MEMORANDO SEI Nº 6252802/2020 - SEPUD.UMO

Assunto: **Parecer e diretriz quanto ao sistema viário - Estudo de Impacto de Vizinhança do Condomínio Comercial Unimed**

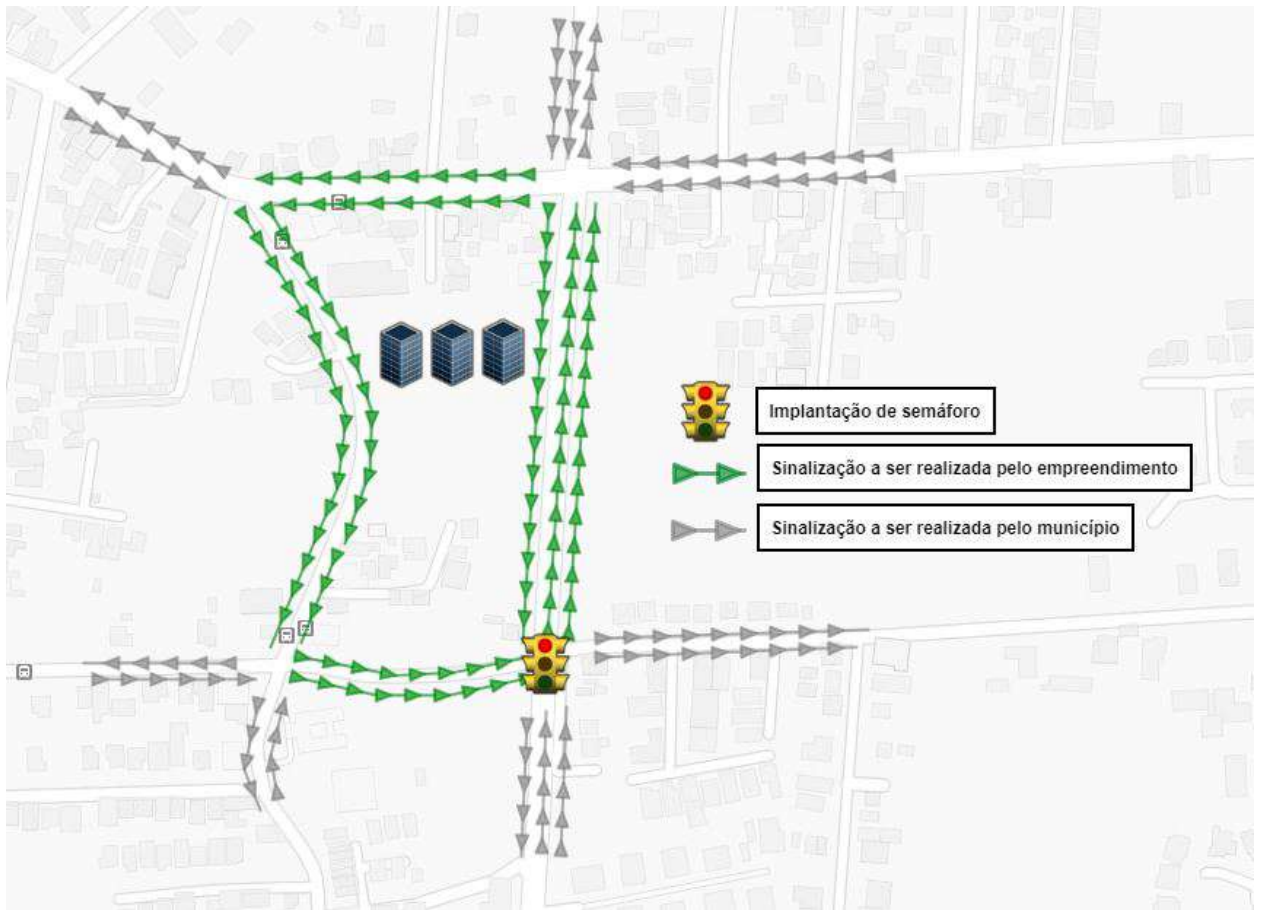
- Apresentação por parte do empreendimento de projeto geométrico e de sinalização viária levando em consideração:
 1. Av. Marquês de Olinda (trecho entre Prudente de Moraes e João Pessoa): Sentido duplo; Implantação de segunda faixa no sentido João Pessoa > Prudente de Moraes em todo o trecho;

2. Rua Prudente de Moraes (trecho entre Av. Marquês de Olinda e Rua Guilherme): Implantação de sentido único no sentido Marquês > Guilherme; Duas faixas de rolamento, estacionamento e ciclofaixa;

3. Rua Guilherme (trecho entre Prudente de Moraes e João Pessoa): Implantação de sentido único na rua Guilherme no sentido Prudente > João Pessoa; Duas faixas de rolamento e ciclofaixa.

4. Rua João Pessoa (trecho entre Guilherme e Marquês de Olinda): Implantação de sentido único no sentido Guilherme > Marquês; Duas faixas de rolamento e ciclofaixa.

5. Implantação de semáforo no cruzamento entre João Pessoa e Marquês de Olinda.
- Execução da sinalização viária horizontal e vertical conforme projeto e itens de 1 a 5 incluindo a viabilização do conjunto semafórico;

- Readequação do projeto em relação aos acessos ao empreendimento considerando:
 1. Entrada de veículos somente pela rua Guilherme.
 2. Saída de veículos poderá ser mantida na Av. Marquês de Olinda, podendo também ser proposta uma saída secundária pela rua Guilherme.
